CA/ab
N/Ref.: **17185_12077_R** (cite's en la contestació)
Servei d'Ordenació del Territori

Assumpte: Remissió informe PATRICOVA.

Assumpte: «Versió Preliminar del Pla General Estructural del municipi de Benicarló»

INFORME SOBRE LA VERSIÓ PRELIMINAR DEL PLA GENERAL ESTRUCTURAL DEL MUNICIPI DE BENICARLÓ (CASTELLÓ).

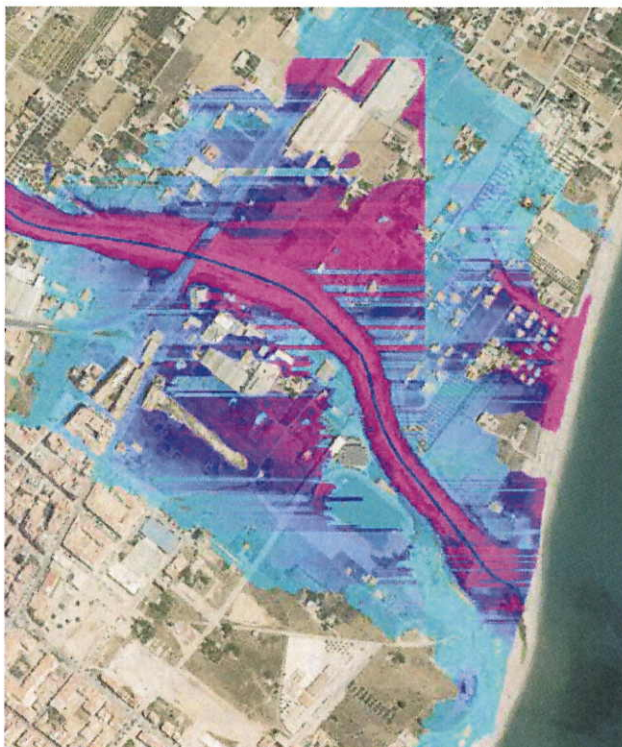
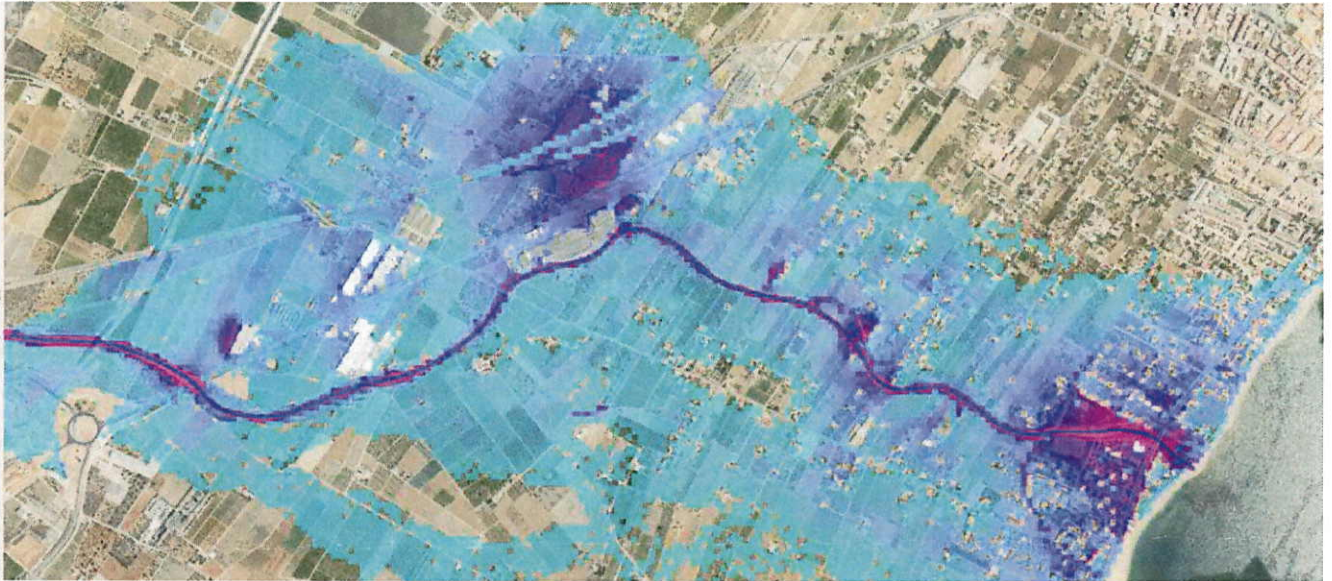
- establir les mesures de minimització de les afeccions d'inundabilitat en el sòl urbà i el sòl urbanitzable amb programa d'actuació aprovat, segons el que determina l'article 20 de la Normativa del PATRICOVA, prenent com a referència l'Annex I d'aquest, que deuran referir-se a les zones amb afeccions segons la cartografia del SNCZI (Veure Figures 2 i 3).

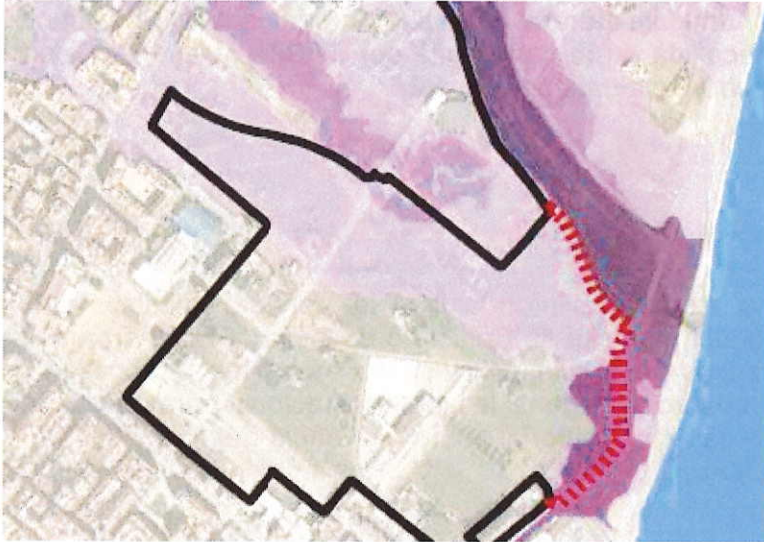
_ZND-RE-02/SR-ND-01 en més de 5 ha afectades a la part N-NE pels fluxos desbordats de la marge dreta de la desembocadura de la rambla de Cervera.

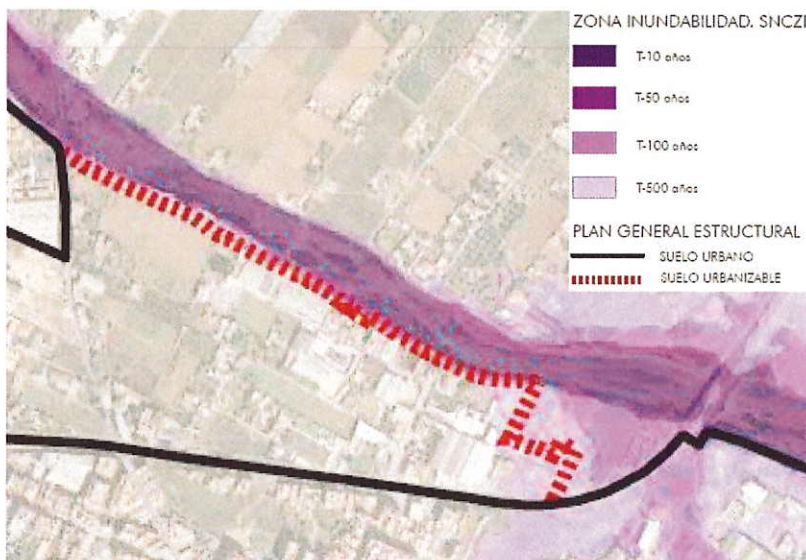
_ZND-RE-02/SR-ND-09 en el borde N, que en la zonificació prevista s'ajusta a la línia d'afectació de 500 anys de període de retorn que la cartografia del SNCZI determina per a la rambla de Cervera.

_ZND-RE-01/SR-ND-10 en els bordes N i E, que en la zonificació prevista s'ajusten a la línia d'afectació de 500 anys de període de retorn que la cartografia del SNCZI determina per a la rambla de Cervera.
